2546-01**Verslag Plaatsbezoek Stabiliteitscontrole Parking onder
Rauschenbergplein****REVISIES**

NR.	DATUM	BESCHRIJVING WIJZIGINGEN
-	20/10/2023	Basisversie

Onder het Rauschenbergplein, gelegen te Westende, zit er een garagecomplex die gebreken vertoont op vlak van stabiliteit in de betonconstructie. De gemeente Middelkerke is verantwoordelijk voor de veiligheid op het openbaar domein en stelt zich vragen bij de stabiliteit van het dak van de ondergrondse parking. SCES nv wordt gevraagd om een rapport op te maken over de gebreken en de nodige maatregelen die moeten genomen worden om de veiligheid van het openbaar domein te kunnen garanderen. Op vrijdag 29/10/2023 werd er een plaatsbezoek uitgevoerd door SCES nv (Ing. Pieter Dewaele) onder begeleiding met Gemeente Middelkerke (Dhr. Erik Morel)

Foto 5:

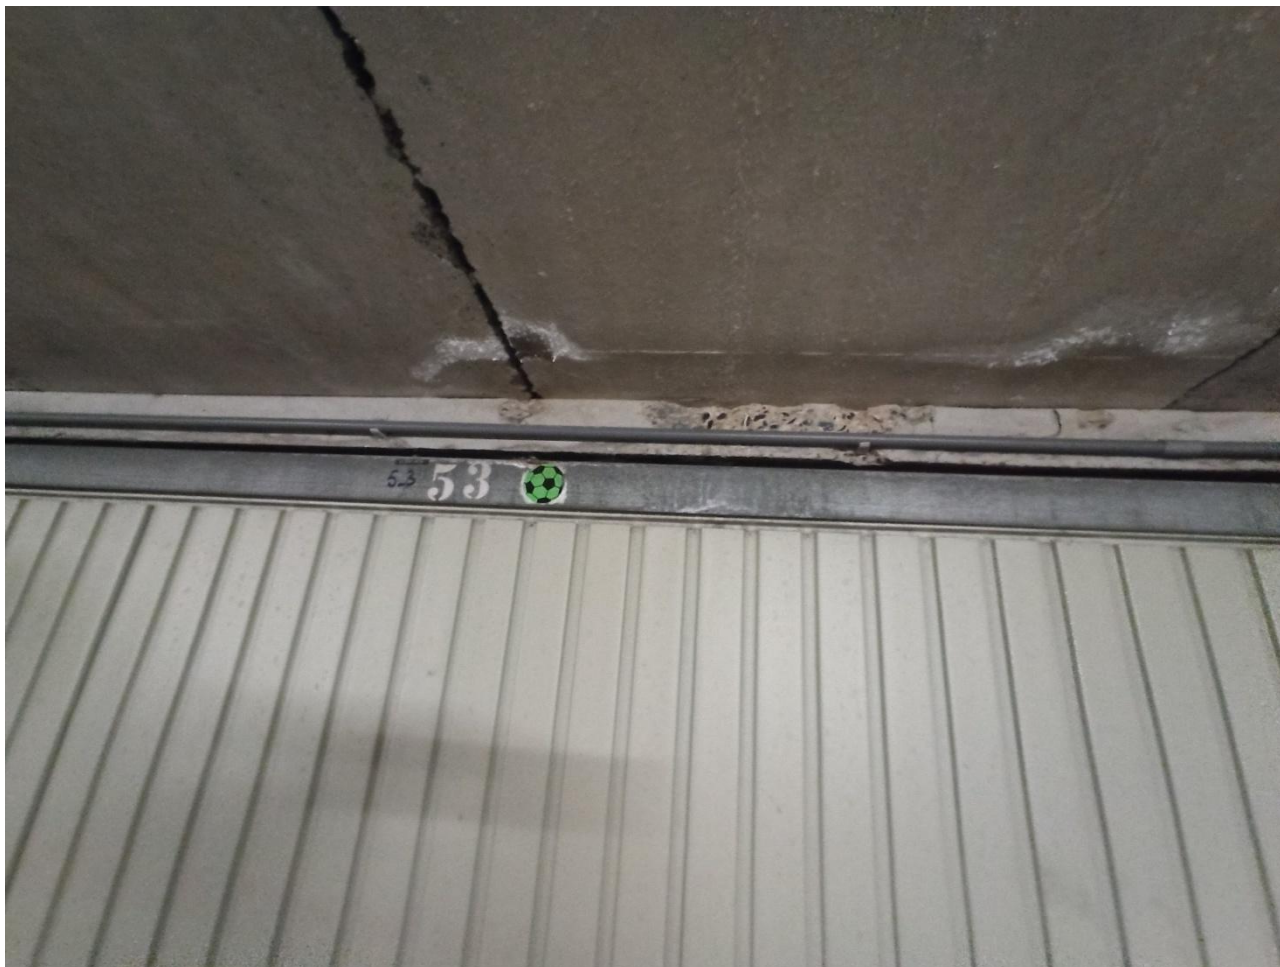
- Langse scheur zichtbaar in betonbalk achter elektriciteitsleiding boven poort garagebox nr. 54
- Schade opleg prefabbalk betonbalk op de tussenwand van 10cm dikte

Foto 10:

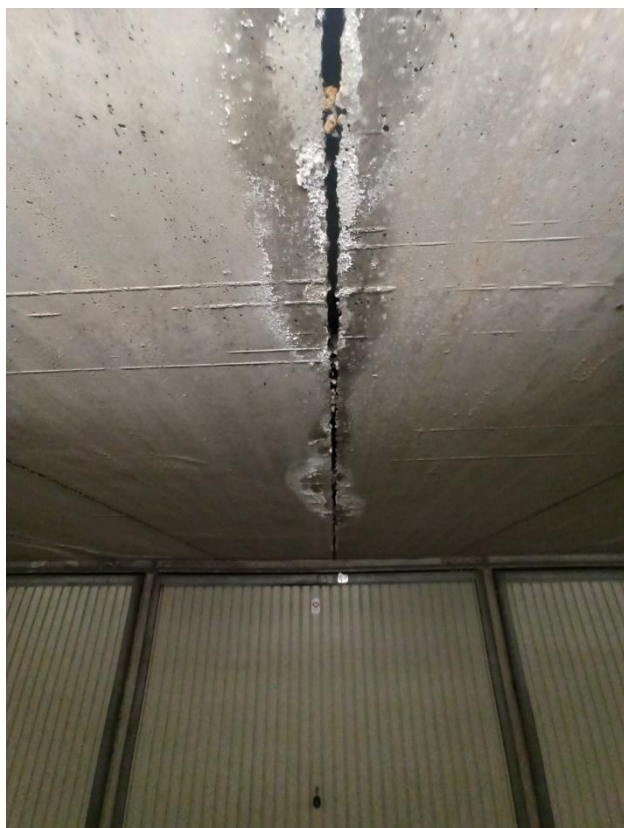
- Langse scheuren in betonbalk achter elektriciteitsleiding boven poort garagebox nr.51
- Herstelling zichtbaar van de betonbalk. Niet structureel aangepakt. (geen PCC, klasse 2 herstmortel)

Foto 15:

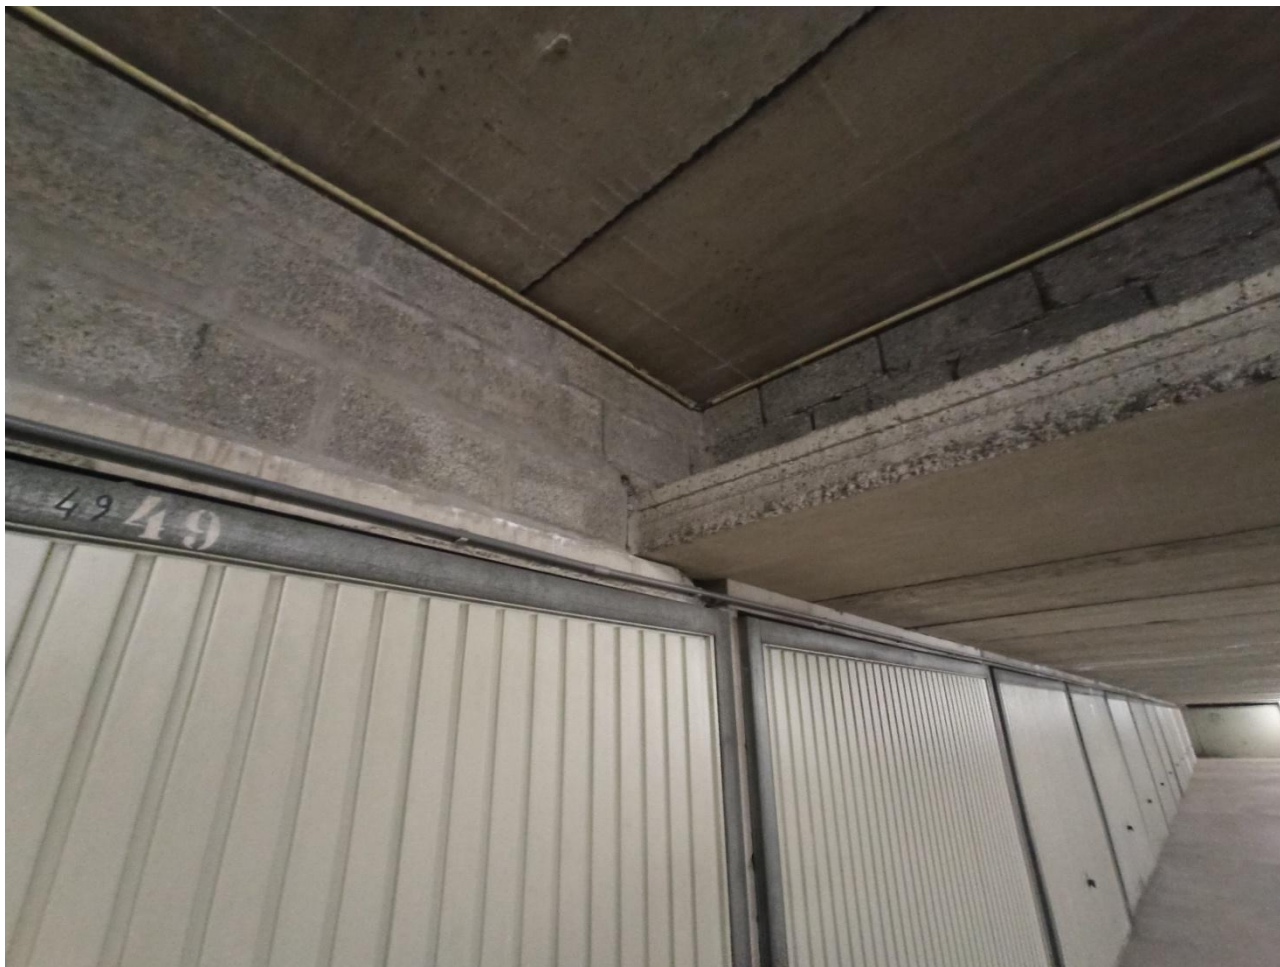
- Wapening zichtbaar, geen oplegging op dwarse betonwand van 10cm dikte
- De balkwapening die zichtbaar is, is niet verankerd zodat de balk quasi geen dwarskracht kan opnemen

Conceptfout voor alle prefabbalken?

- De knooppunten prefabbalken liggen door de beperkte breedte steunwand koud tegen elkaar geplaatst te zijn zonder specifieke betonnen opstort in de knooppunten
- Bij statische opleg balken dient de passieve wapening voorzien te zijn van opgebogen haken om dwarskracht (verticale belasting van dakplaat en overlasten die via de welfsels op deze balken dragen) te kunnen opnemen
